「再処理施設の位置、構造及び設備の基準に関する規則の制定等を受けた六ヶ所再処理工場の変更」における一部内容の変更について
(凝縮器の設置)

2018年4月

日本原燃株式会社

図一 六ヶ所再処理工場配置図
(凝縮器を設置する対象建屋)

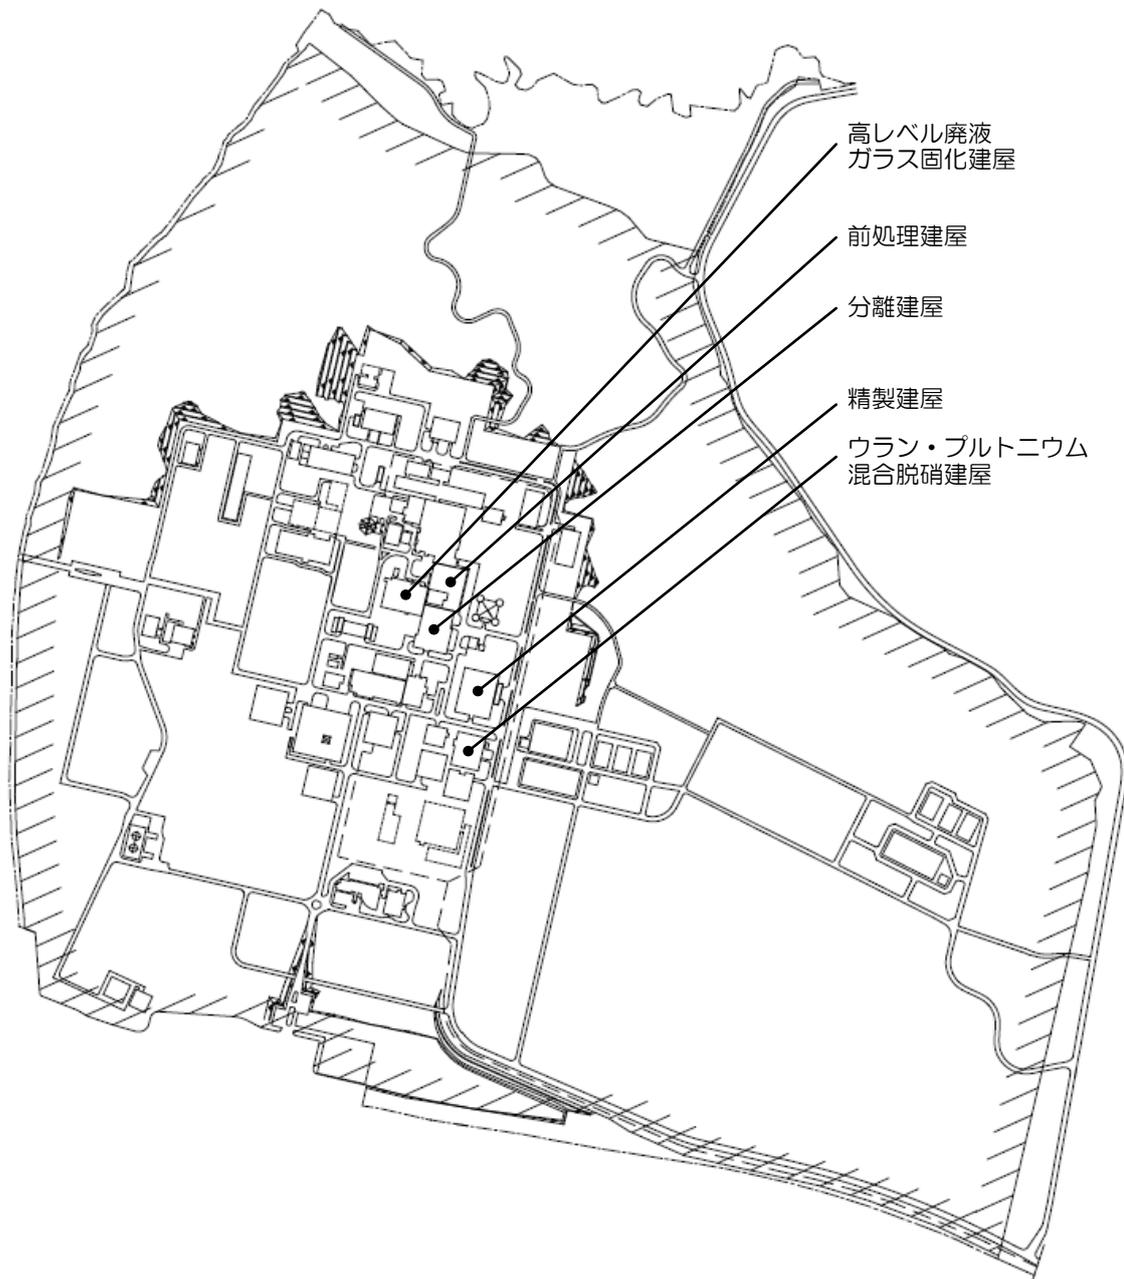
対象建屋	設置基数
前処理建屋	2基（予備凝縮器1基含む）
分離建屋	1基 [※]
精製建屋	2基（予備凝縮器1基含む）
ウラン・プルトニウム混合脱硝建屋	2基（予備凝縮器1基含む）
高レベル廃液ガラス固化建屋	2基（予備凝縮器1基含む）

※ 分離建屋においては、既設の凝縮器を活用することから、予備凝縮器として1基を設置する。

凝縮器を設置する建屋を「図－1 六ヶ所再処理工場配置図」に示す。

図-2 蒸発乾固の異常な水準の放出防止対策の概要図（凝縮器の設置）

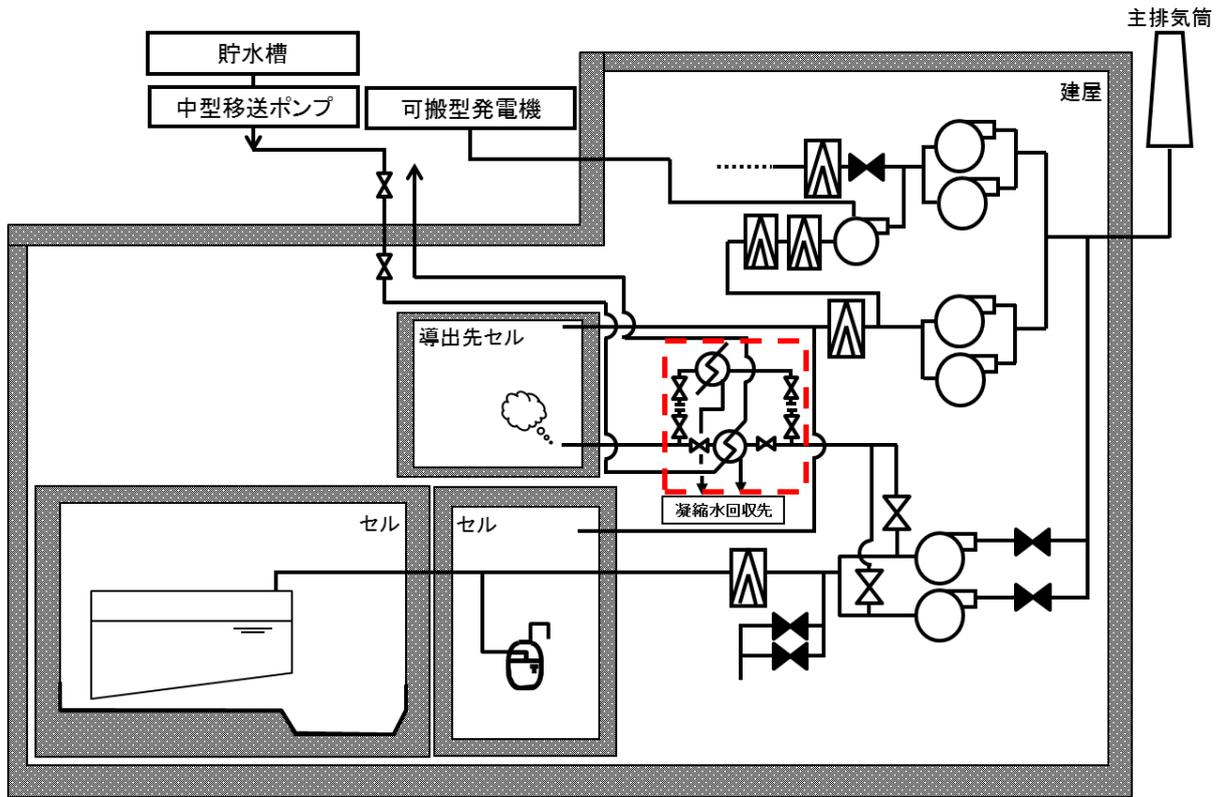
これまで蒸発乾固に対する対策のうち、異常な水準の放出防止対策は、主に可搬型のフィルタによる放射性物質の除去により、放射性物質の放出量を低減することとしていた。

今般、溶液の沸騰により発生する蒸気を冷却し、蒸気に含まれる放射性物質を凝縮水として回収することにより、放射性物質の放出量を低減することを目的として、凝縮器を設置する。

また、凝縮器設置の概要図を「図－2 蒸発乾固の異常な水準の放出防止対策の概要図（凝縮器の設置）」に示す。

：設置する凝縮器（予備凝縮器含む）
